日本原子力研究開発機構の大洗研究所廃棄物管理施設の設計及び工事の方法の変更認可申請に係る追加説明について（令和元年6月6日 新基準適合性審査チーム） 資料1—4に対する回答

<ご質問>

【竜巻】

図-1 固体廃棄物減容処理施設建家とガス消火設備ボンベ庫の位置関係

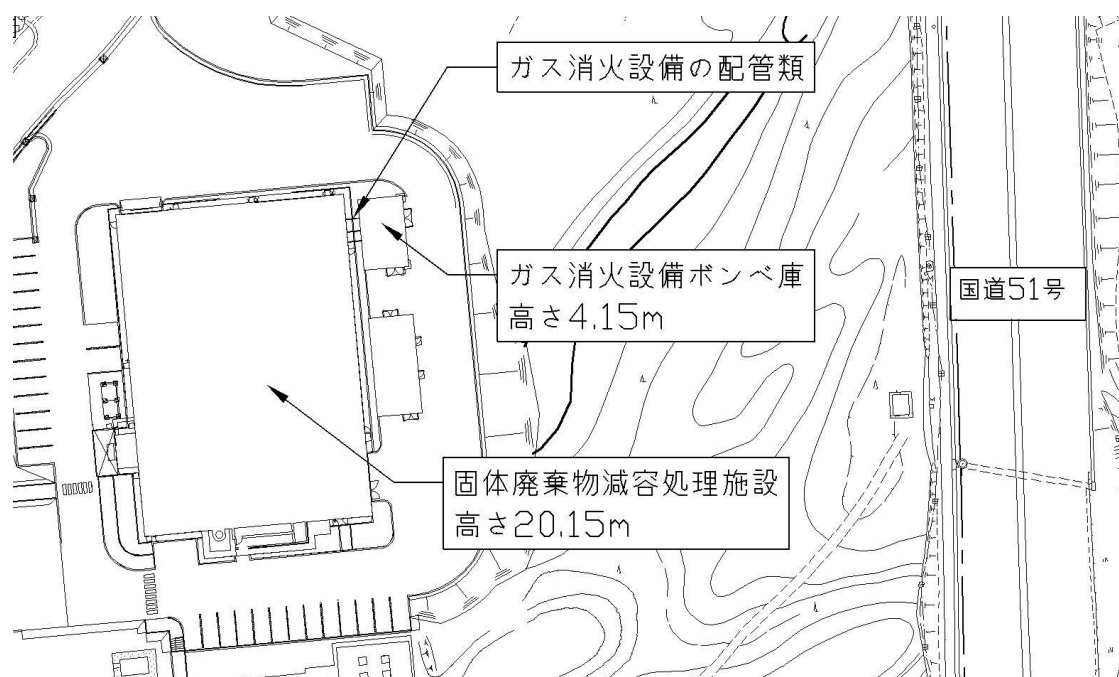
| <p>○ 事業変更許可申請書においては、竜巻影響に対するハード対策として、「消火設備のうちガス消火設備については、屋外等に敷設している配管の損傷を防止するための設備を設ける。」としていたが、本申請のガス消火設備配管類には損傷を防止するための設備は設けないのか。</p> |
| <p>・屋外等に敷設している配管の影響評価を詳細に説明のこと。</p> |

具体的にはこの配管類は、固体廃棄物減容処理施設建家とガス消火設備ボンベ庫間に挟まれた狭隘な部分にあることから、この2つの固体廃棄物減容処理施設建家及びガス消火設備ボンベ庫が、配管の損傷を防止するための設備として機能することを評価している。

屋外に敷設している配管類は、固体廃棄物減容処理施設建家とガス消火設備ボンベ庫間の狭隘な部分にある。平面図を図-1に立面図を図-2に示す。

別図-1 屋外のガス消火設備の配管類に到達し得る飛来範囲 ①【鋼製材】

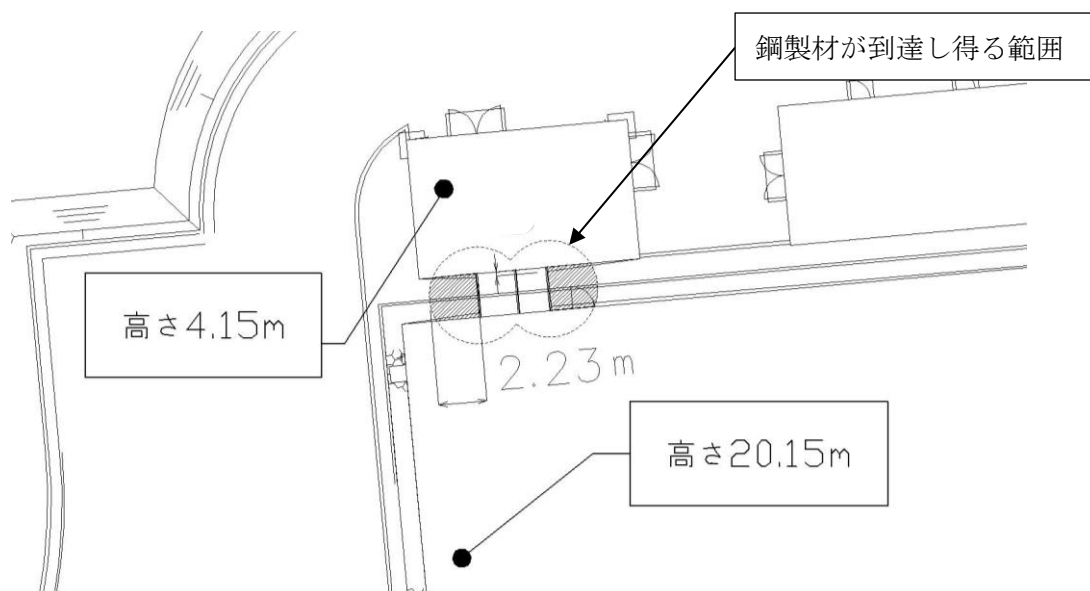
屋外に敷設している配管類の位置を中心に、鋼製材の最大飛散距離（2.23m）を半径として図示したものを別図-1に示す。

この範囲内に常設の鋼製材はないが、施設の外壁の補修及び塗装作業の際、施設の近傍

に仮設の足場を組むことから、足場を使用される鋼製材が飛来物となることが想定されることから、水平方向の荷重評価（複合荷重）に対して鋼製材を考慮した。

また、仮設の足場による影響評価のモデルは、以下を設定する。

建家の最も高い位置から更に2.0mの高さまで足場を組むことを想定する。

最も高い位置にある鋼製材が、そこから最大飛散高さをもった位置で落下することを想定する。

この落下は、自由落下と最大速度を加えて落下することを想定する。

以上の影響評価のモデルにて屋外に敷設している配管類の損傷を防止するための仮設の設備を設けることとし、下部規程にこの対策を記載し管理することとする。

別図-2-1 屋外のガス消火設備の配管類に到達し得る飛来範囲 ②【軽自動車】

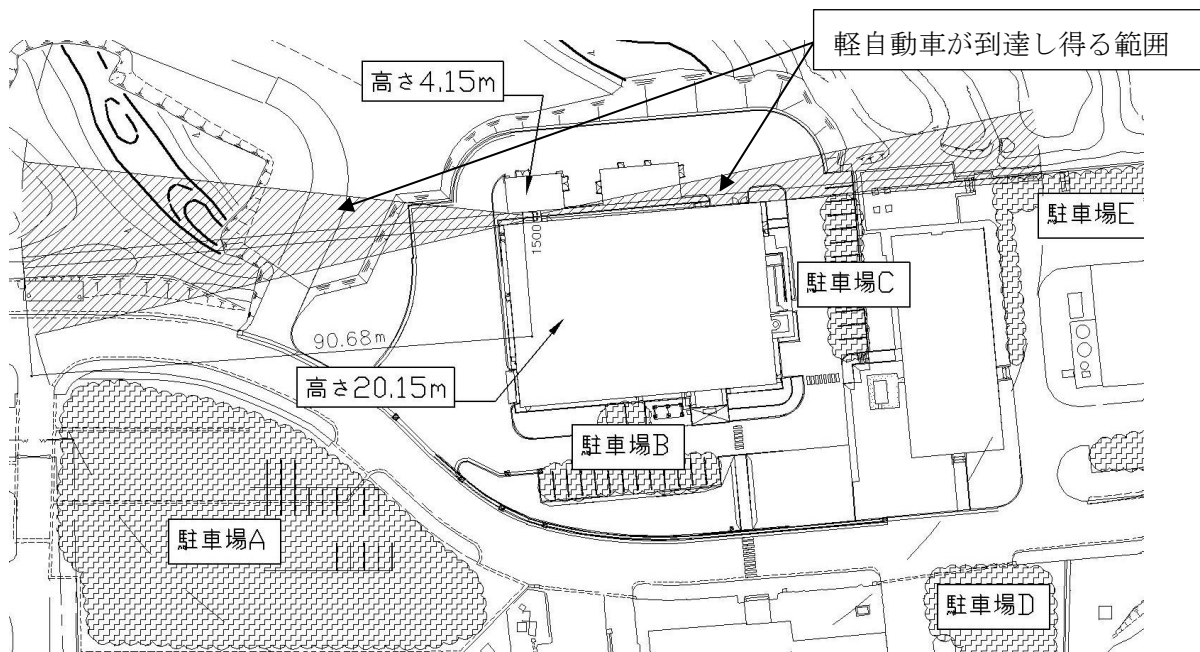
屋外に敷設している配管類の位置を中心に、軽自動車の最大飛散距離（90.68m）を半径として図示したものを別図-2-1，別図-2-2に示す。

この範囲内に軽自動車があれば配管類に到達可能であるが、この範囲内には、国道51号と、4つの駐車場A、B、C及びEがある。

これらのことから、屋外に敷設している配管類に軽自動車が到達し得る範囲は、保安林の土手と固体廃棄物減容処理施設建家によって制限されることになり、別図-2-1の斜線範囲となる。この斜線範囲内には、駐車場Cの一部及び駐車場Eのそれぞれ一部が入り、この範囲にある軽自動車は、屋外に敷設している配管類に到達可能である。

従って、下部規程で駐車場C及び駐車場Eの範囲に軽自動車を駐車しない制限をすることで、屋外に敷設している配管類に影響を与えないよう管理することが可能である。

別図-3 屋外のガス消火設備の配管類に到達し得る飛来範囲 ③【乗用車】

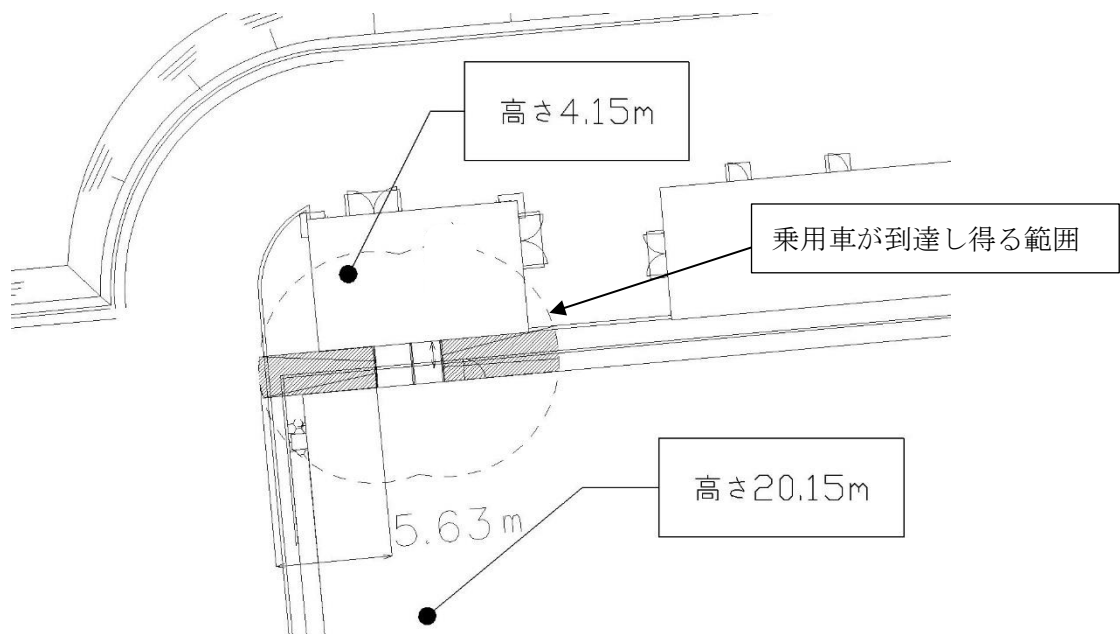
屋外に敷設している配管類の位置を中心に、乗用車の最大飛散距離（5.63m）を半径として図示したものを別図-3に示す。

この範囲内に乗用車があれば配管類に到達可能であるが、この範囲には、乗用車が存在しないことを確認した。

従って、乗用車は屋外に敷設している配管類に影響を与えない。

別図-4 屋外のガス消火設備の配管類に到達し得る飛来範囲 ④【ミニバン】

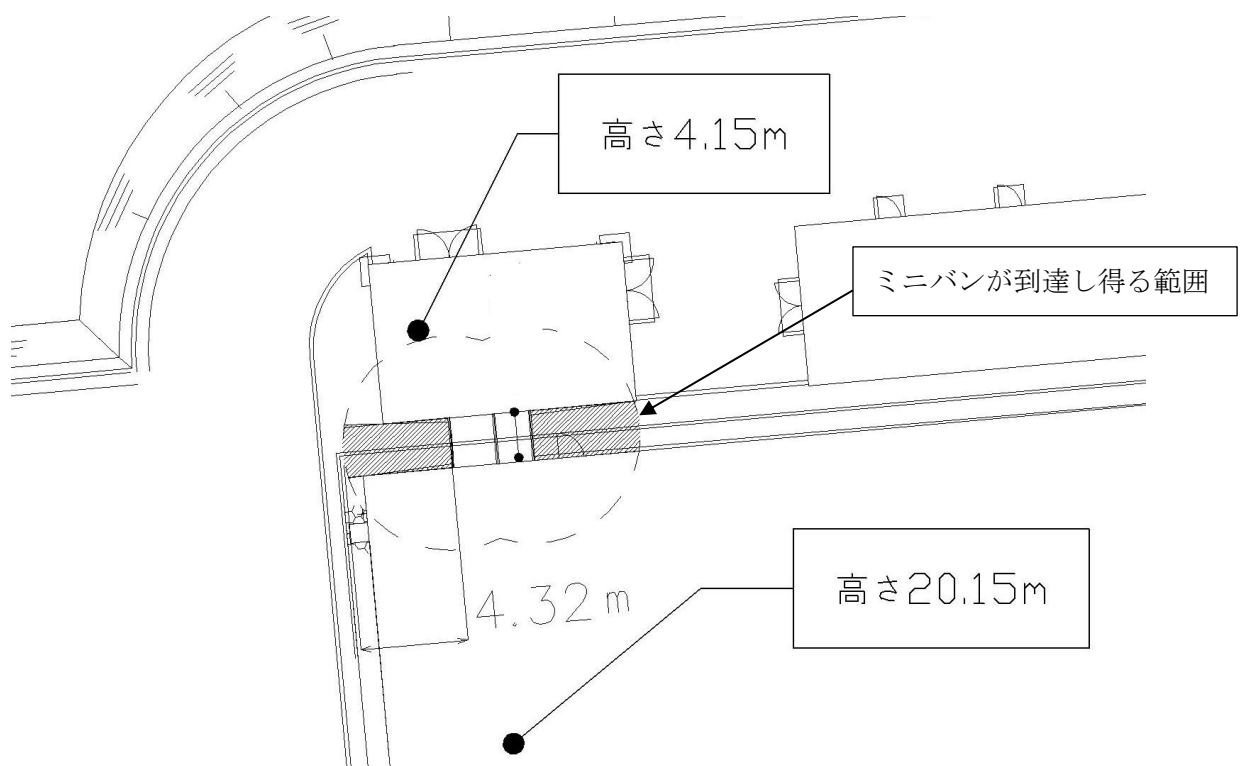
屋外に敷設している配管類の位置を中心に、ミニバンの最大飛散距離（4.15m）を半径として図示したものを別図-4に示す。

この範囲内にミニバンがあれば配管類に到達可能であるが、この範囲には、ミニバンが存在しないことを確認した。

従って、ミニバンは屋外に敷設している配管類に影響を与えない。

別図-5 屋外のガス消火設備の配管類に到達し得る飛来範囲 ⑤【ワゴン】

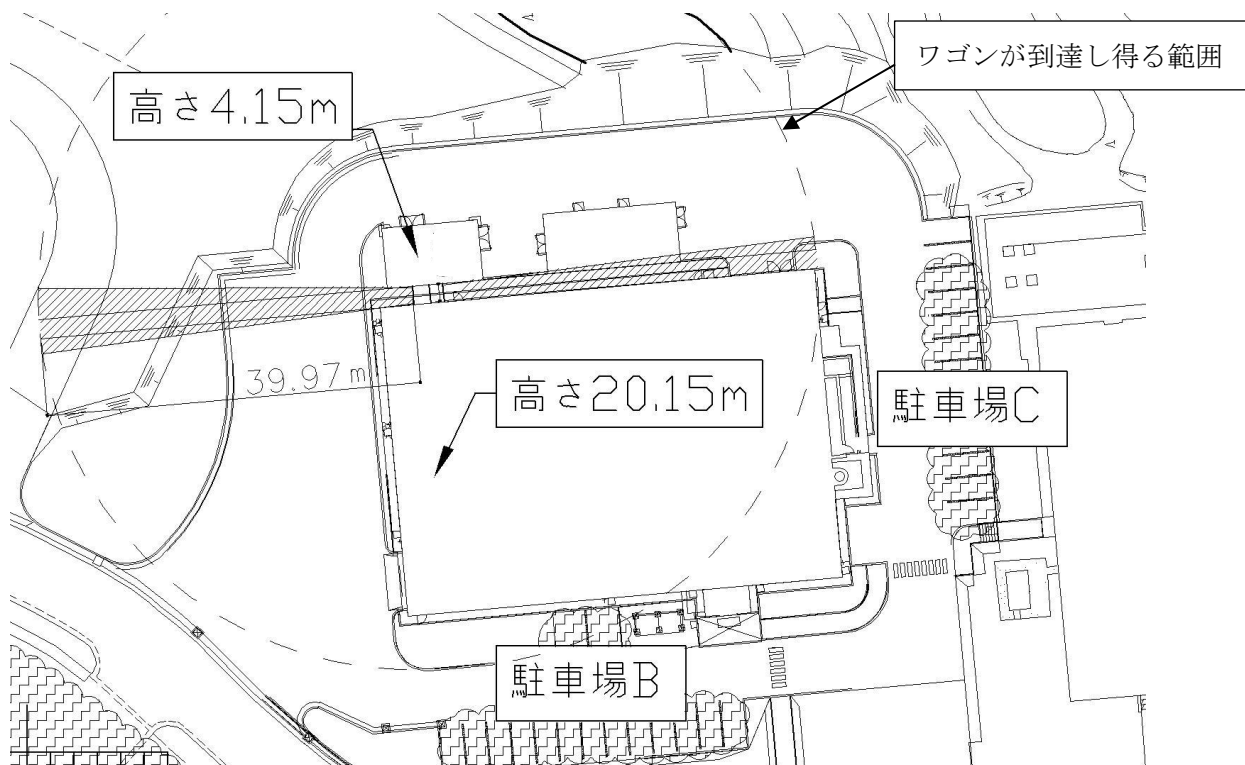
屋外に敷設している配管類の位置を中心に、ワゴンの最大飛散距離（39.97m）を半径として図示したものを別図-5に示す。

この範囲内には駐車場Bがある。この駐車場Bから飛来するワゴンに対して、間にある固体廃棄物減容処理施設建家が、これを遮るものとして有効かどうか評価する。固体廃棄物減容処理施設建家の壁厚は325mmである。

藤田スケールF2におけるワゴンの評価結果より、貫通限界厚さは107mm、裏面剥離限界厚さは281mmであることから、固体廃棄物減容処理施設建家がこれを遮るものとして有効である。

従って、ワゴンは屋外に敷設している配管類に影響を与えない。

別図-6 屋外のガス消火設備の配管類に到達し得る飛来範囲 ⑥【マンホール蓋】

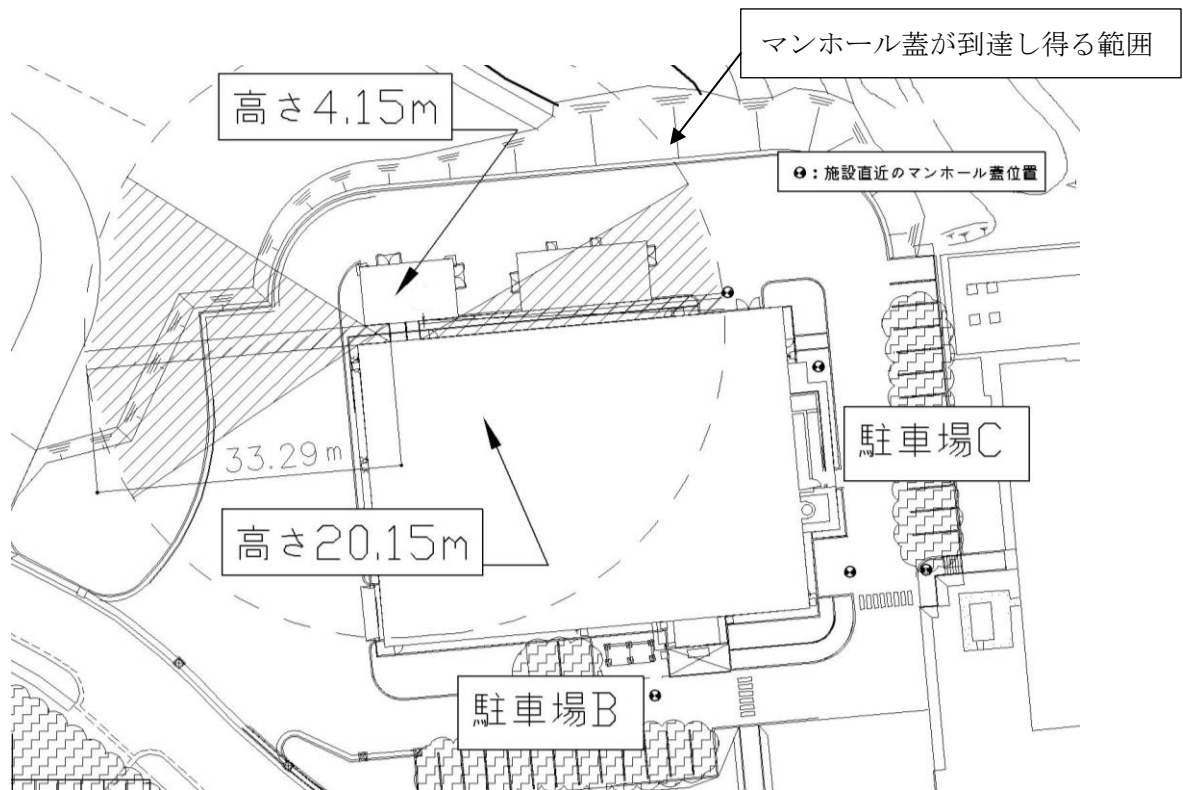
屋外に敷設している配管類の位置を中心に、マンホール蓋の最大飛散距離（33.29m）を半径として図示したものを別図-6に示す。

この範囲内にマンホール蓋があれば配管類に到達可能であり、配管類から南へ33.20m離れた位置に配置されていることを確認した。

藤田スケールF2におけるマンホール蓋の評価結果より、マンホール蓋の最大飛散高さは0.39mであるが、屋外に敷設している配管類の設置高さは、前述の図-2 ガス消火設備の配管類の敷設模式図（立面）より、1.85mにあることから、マンホール蓋は到達しえない。

従って、マンホール蓋は屋外に敷設している配管類に影響を与えない。

図-1 固体廃棄物減容処理施設東側の樹木の植生状況

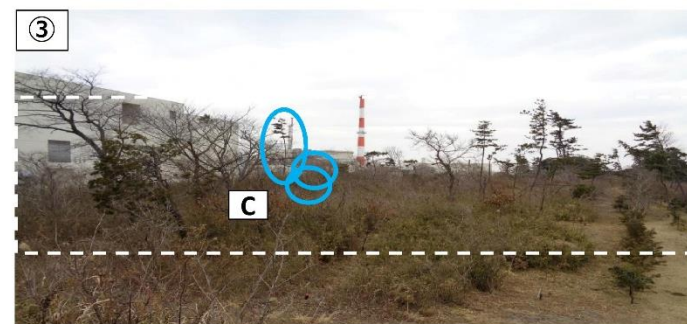
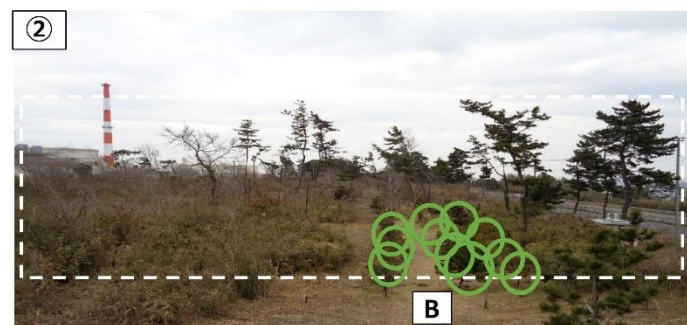
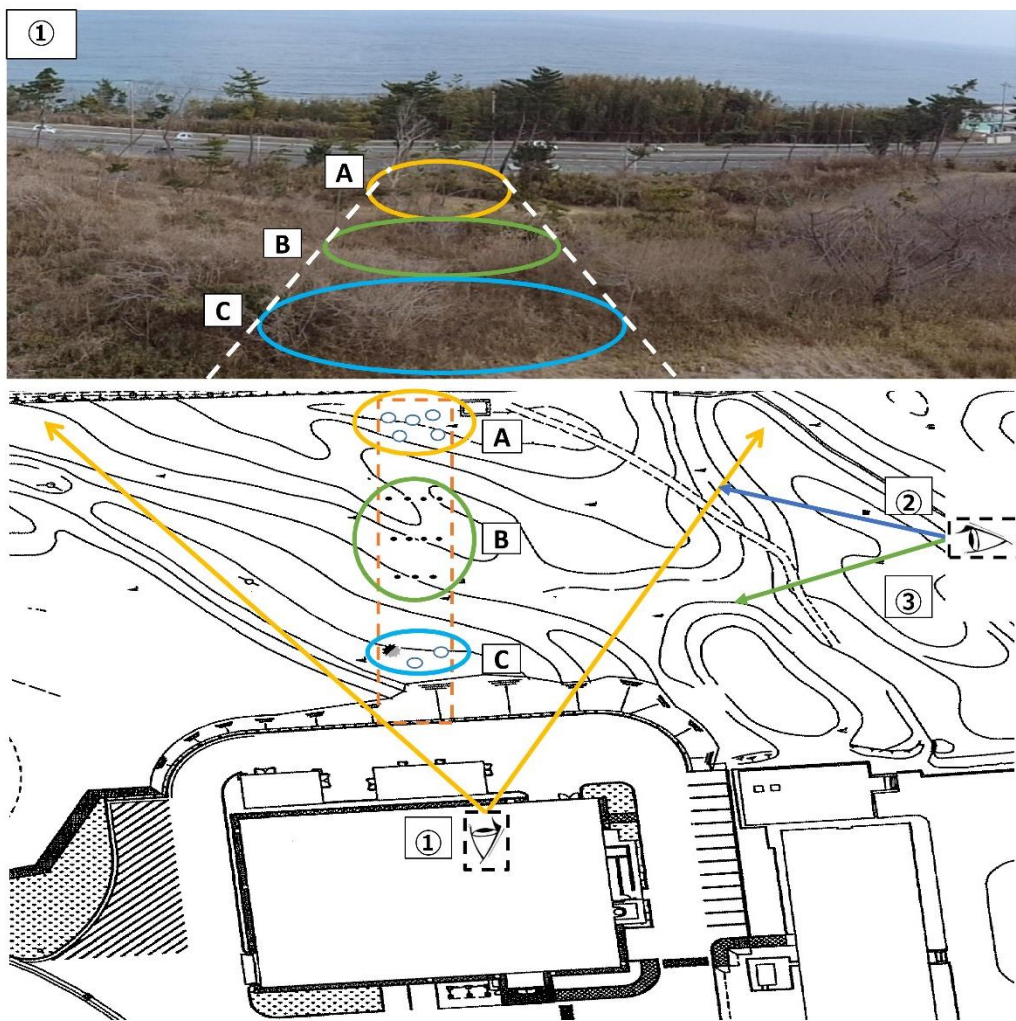
| ○ 樹冠率を事業変更許可申請書の0.3 から0.067 に変更していることについて、周辺の森林の状況を踏まえてその妥当性を示すこと。 |
| ・ 設工認に記載の樹冠部面積46m ² の算出根拠を説明のこと。 |

森林火災による影響評価において、樹冠率は変更しておらず、評価結果の外壁温度約135℃は、事業変更許可申請書と同様の樹冠率0.3の結果である。

調査の結果、樹木の位置、本数及び樹木の大きさから樹木の密集度が最も高い範囲の樹冠率は、樹幹率は、0.067であり、樹冠率0.3を下回ることを確認した。

樹冠部面積の46m²は、東側の樹木の植生状況を現地調査し、密集度が最も高い範囲の樹木の樹冠部（樹木の上部の枝及び葉を含む。）の大きさより、①最大7.07m²（樹木の直径（長辺直径＝短辺直径）；3m×3m）が1本、②最大3.15m²（樹木の楕円直径；4m×1m）が7本、③最大1.54m²（樹木の直径（長辺直径＝短辺直径）；1.4m×1.4m）が11本から、樹冠部の合計面積（①x1本+②x7本+③x11本）として46m²を算出している。

図-1 保守用品の考え方に係るフロー図

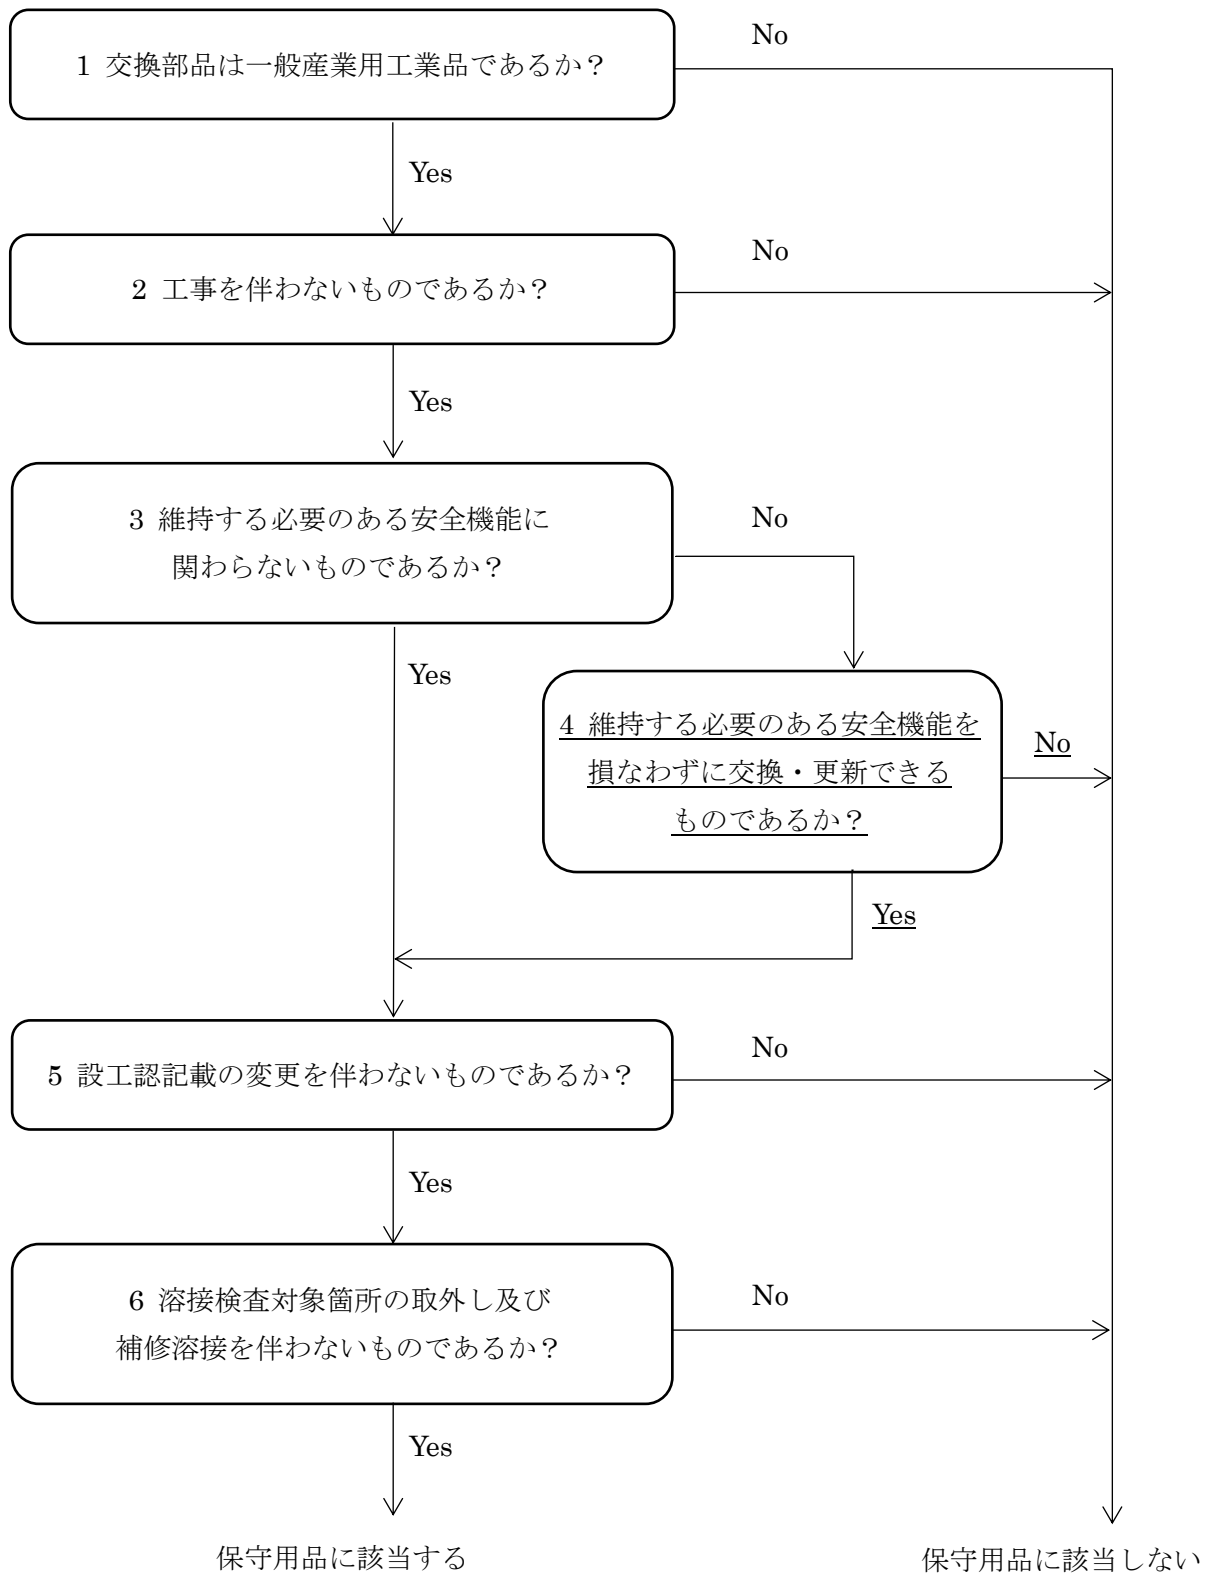
- 設計及び工事の方法の認可申請設備機器の保守用品（取替えに設工認を必要としない設備機器）について、各設備の安全機能上の全体的な構成範囲を図面等で示した上で、保守用品の対象範囲及びその妥当性を示すこと。

保守用品は、「試験研究用等原子炉施設及び核燃料施設に係る設計及び工事の計画の許可の審査並びに使用前確認等の進め方について」（令和2年9月30日）で示された設計及び工事の方法の認可の審査及び使用前検査の対応方針を受けて、本設工認申請書の申請設備に対する全ての部品から、事業者として「交換部品が一般産業用工業品であるもの」、「工事を伴わないもの」、「交換部品が維持する必要がある安全機能に関わらないもの」、「設計及び工事の方法の認可申請書の記載変更を伴わないもの」及び「溶接検査対象箇所の取外し及び補修溶接を伴わないもの」を抽出し、保守用品をまとめている。

事業者としての保守用品の考え方に係るフロー図を図-1に示す。また、本設工認申請書の保守用品に係る用途及び保守用品とした部品（一例）を補足-1に示す。
